תעודת ביופרופיל הורמונלי

ניתוח שרטוט אדריכלי · BioSpace

סוג מבנה: מגו

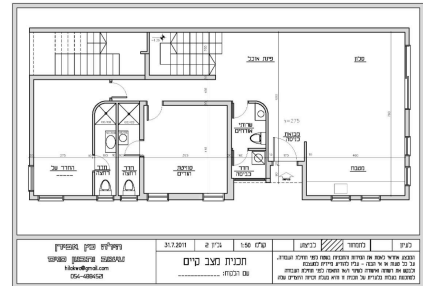
פתחים בקיר הדרומי והמזרחי מזינים סלון וחדרי שינה; חדרי הרחצה, הכביסה והמבואה ללא חלון.

חלונות היקפיים מאפשרים מבט חוצה, אך אין סימון נוף, חצר או פטיו בשרטוט.

אוורור חד-צדדי בעיקר; היעדר פתחים בקיר הצפוני מגביל אוורור צולב בליבה.

אין כל סימון צמחייה, עציצים, גינה או מרפסת שתילה בשרטוט.

מבואת כניסה מסתירה מספקת מחסה, וסלון פתוח לפינת אוכל מספק פרוספקט סביר.

ללא סימון צפון לא ניתן לאמת חשיפת בוקר; מטבח וסלון כנראה נהנים מאור ישיר.

חדרי רחצה וכביסה מפרידים בין אזור הלילה לסלון; אין נתוני בידוד אקוסטי.
